BRUXELLES. Grands Carmes, 16-18 Hôtel de Roest d'Alkemade
(= classé comme Monument)
PERMIS UNIQUE: régulariser les évacuations de hotte de cuisine en toiture, mettre en conformité l'affectation du premier étage en 2 logements, mettre en conformité l'utilisation de locaux de service en cave et la cuisine du restaurant (04/INFS/1917946 + INFR-1907749) et transformer la circulation de service en chambres supplémentaires pour les logements à tous les étages
Demande de BUP – DPC / BUP – DU du 30/06/2026

Avis de la CRMS

Localisation de la hotte en façade arrière. Situation projetée

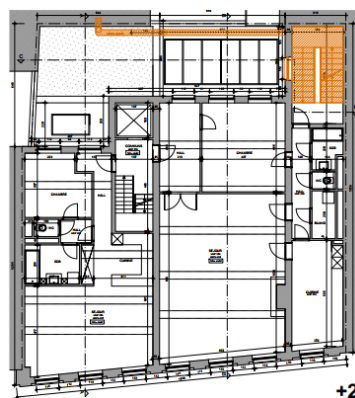
La CRMS demande une intégration soignée du conduit d'extraction, de manière à limiter autant que possible son incidence sur le bâti existant et son impact visuel dans les perspectives protégées. Depuis la zone de protection de l'ensemble classé sis au n° 20 de la rue des Grands Carmes, ce conduit ne devrait pas être visible, hormis éventuellement au travers de la tabatière aménagée dans les combles, ce qui mérite d'être évalué.

Plan du 2^e étage. Situation projetée

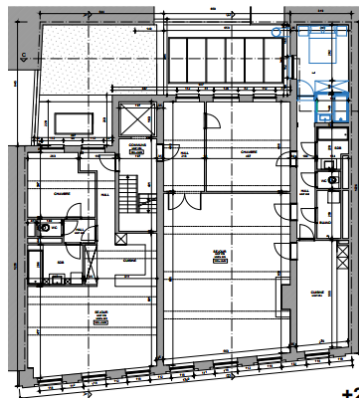
Concernant l'ancien escalier de service en bois, la CRMS estime que sa démolition serait regrettable et elle plaide pour son maintien. Cet élément devrait faire l'objet d'une documentation et d'un examen, dès lors qu'il présente une typologie susceptible de remonter au XVIIIe siècle et qu'il se trouve dans un bon état de conservation. Plus généralement, la Commission demande la conservation des éléments de décor intérieur présentant un intérêt patrimonial, tels que la rosace ornant le plafond du dernier étage, etc.
